改善箇所説明図

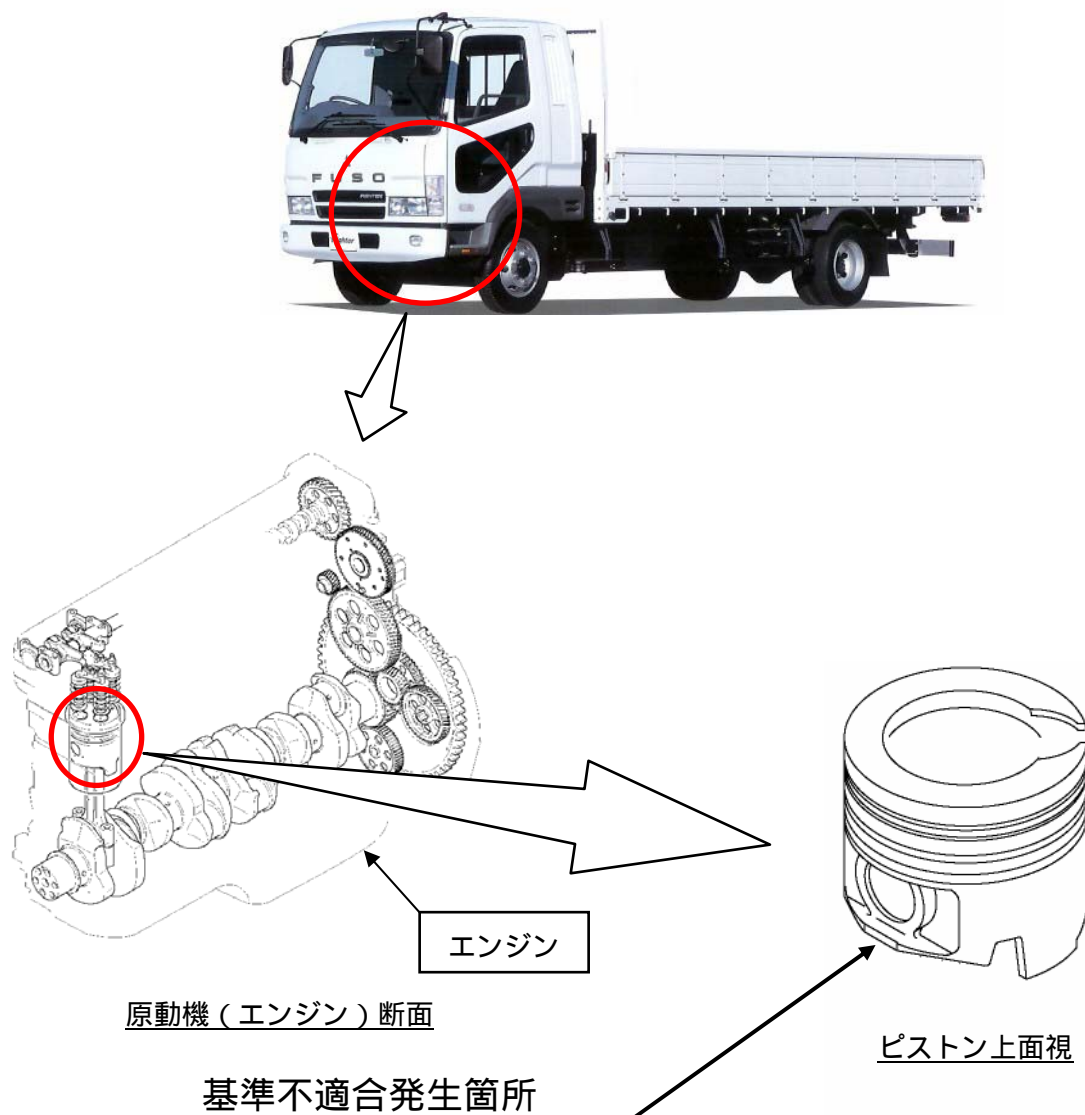
ピストンの鋳造工程が不適切なため、ピストンピンボス部付近に鋳造不良のあるピストンをエンジンに組み付けたものがある。
そのため、そのまま長時間高回転で使用を続けると、当該部に亀裂が発生し、最悪の場合、ピストンが破損し、エンジンが停止するおそれがある。

全車両、エンジン一式を良品のピストンを組込んだエンジンと交換する。

注：□は、交換部品を示す。
